泊発電所3号炉審査資料	
資料番号	SA48-9 r.6.0
提出年月日	令和5年5月31日

泊発電所3号炉

設置許可基準規則等への適合状況について
(重大事故等対処設備)
比較表

2.5 最終ヒートシンクへ熱を輸送するための設備【48条】

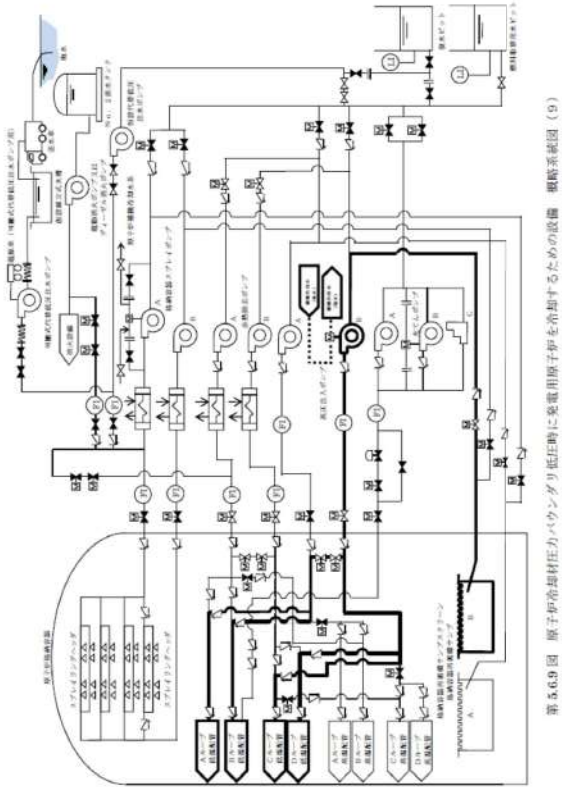
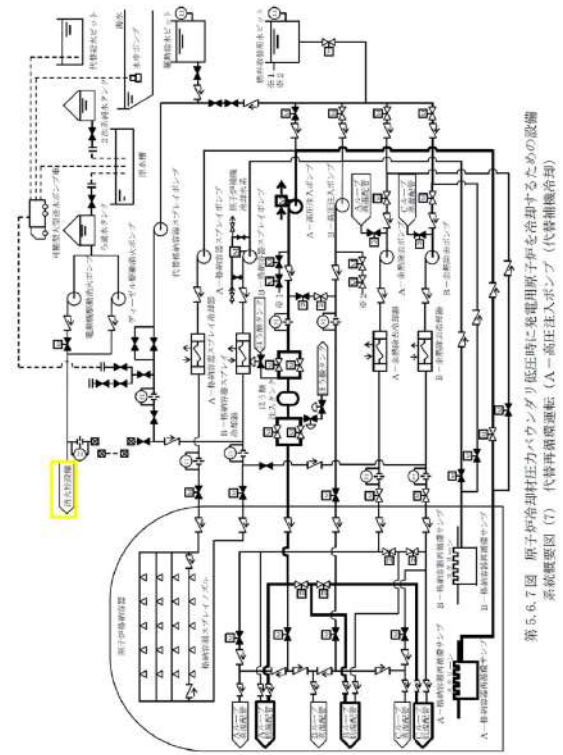
大飯発電所3/4号炉	女川原子力発電所2号炉	泊発電所3号炉	相違理由
<p>図 5.6.8 原子炉冷却材圧力バウンダリ低圧時に発電用原子炉を冷却するための設備 概略系統図 (8)</p>	<p>図 5.6-7 原子炉冷却材圧力バウンダリ低圧時に発電用原子炉を冷却するための設備系統概要図 (代替循環冷却系による残存溶融炉心の冷却)</p>	<p>図 5.6.6 原子炉冷却材圧力バウンダリ低圧時に発電用原子炉を冷却するための設備 系統概要図 (6) 代替炉心注水 (自己冷却)</p>	<p>相違理由</p> <p>設計方針の相違【相違①】</p> <ul style="list-style-type: none"> 大飯の「充電ポンプ」による炉心注水では、DB水源である燃料取替用水ピットに加えて復水ピットを水源とできる設計としている。 泊3号炉では、DB水源と異なる水源である補助給水ピットを使用するSA手段として代替格納容器「フレイブ」による代替炉心注水を行う設計としている。(川内・伊方・玄海と同様)

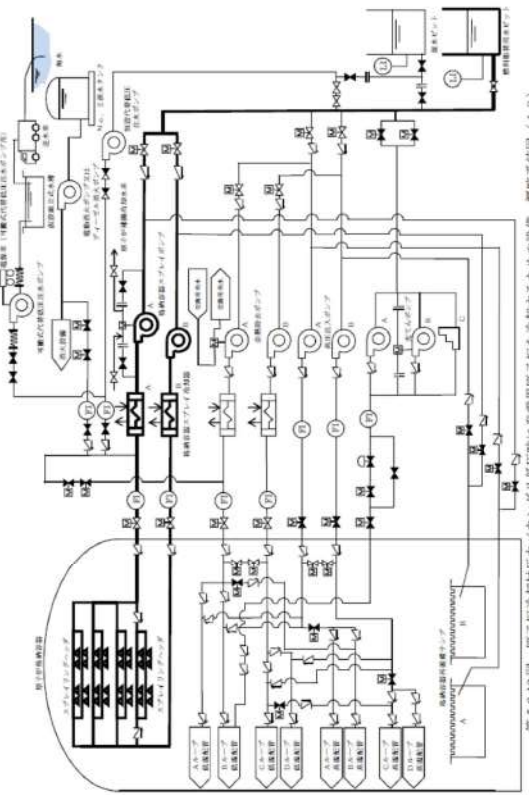
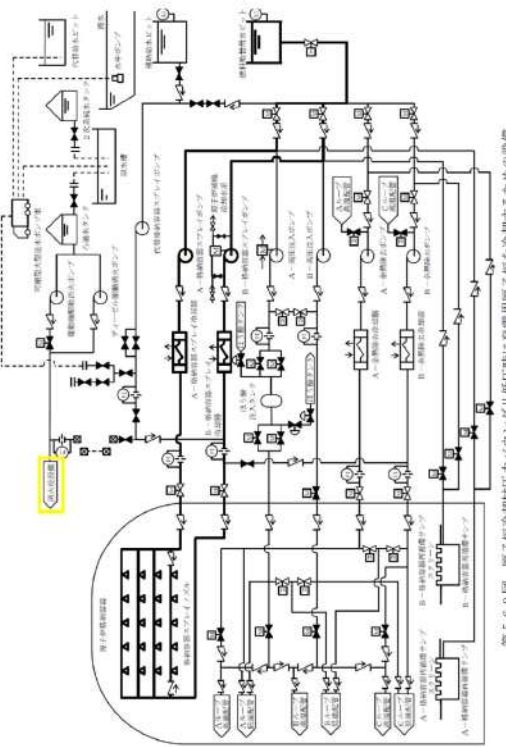
大飯発電所 3 / 4 号炉	女川原子力発電所 2 号炉	泊発電所 3 号炉	相違理由
<p>第 3.6.10 図 原子炉冷却材圧力バウンダリ低下時に発電用原子炉を冷却するための設備 概略系統図 (1/10)</p>		<p>第 5.6.8 図 原子炉冷却材圧力バウンダリ低下時に発電用原子炉を冷却するための設備 系統概略図 (8) 代替補機冷却 (A-高圧注入ポンプ)</p>	<p>設計方針の相違【相違⑥】</p> <ul style="list-style-type: none"> 代替補機冷却のための可搬型ポンプ車の接続箇所は、大飯は原子炉補機冷却海水系、泊は原子炉補機冷却海水系を経由せずに原子炉補機冷却水冷却系に接続する設計であり、代替補機冷却時の系統構成設備が異なっているが、代替補機冷却機能に関して相違なし。

2-2) 対応手順・設備の主要な差異 (つづき)

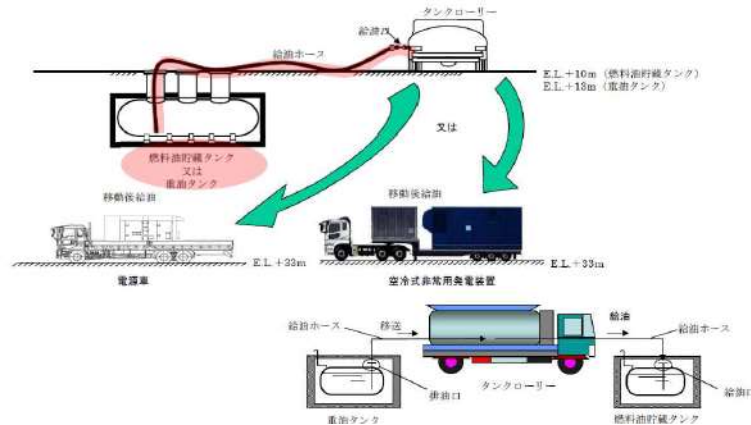
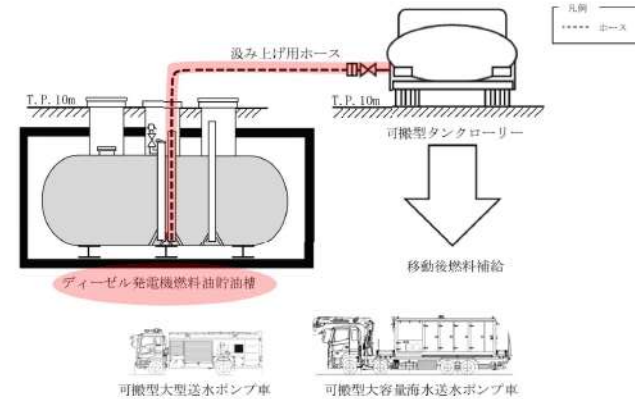
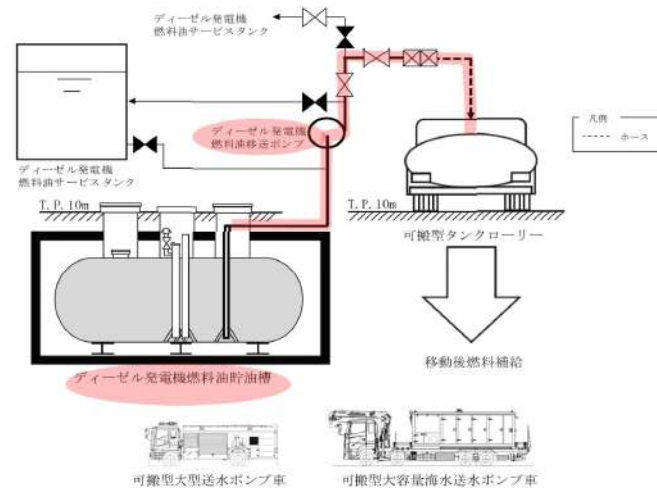
【差異②】 可搬型設備への燃料の給油のため、(可搬型) タンクローリーに燃料油を汲み上げるが、大飯ではタンクローリーにより直接汲み上げるのに対し、泊では直接汲み上げに加え、ディーゼル発電機燃料油移送ポンプを用いて汲み上げる手段を整備している。

2-2) 対応手順・設備の主要な差異（つづき）

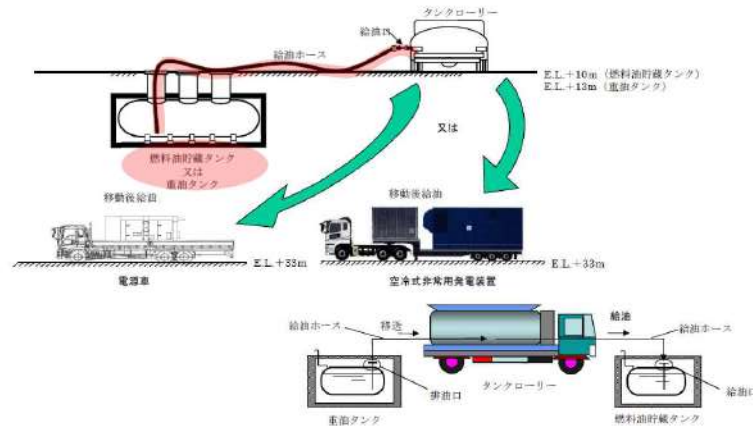
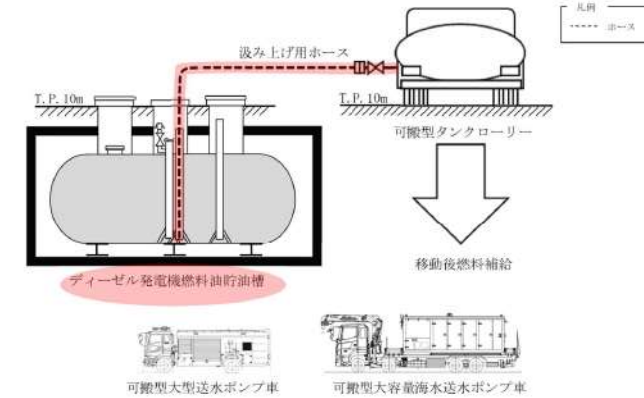
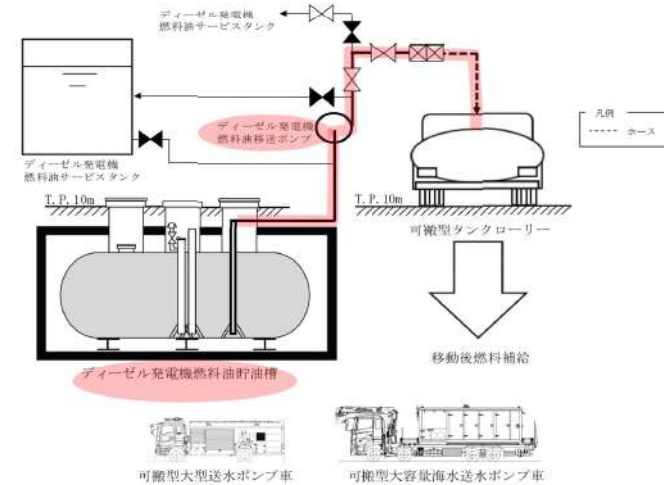
【差異③】 可搬型設備への燃料の給油のため、（可搬型）タンクローリーに燃料油を汲み上げるが、大飯ではタンクローリーにより直接汲み上げるのに対し、泊では直接汲み上げに加え、ディーゼル発電機燃料油移送ポンプを用いて汲み上げる手段を整備している。（美浜3号と同様）
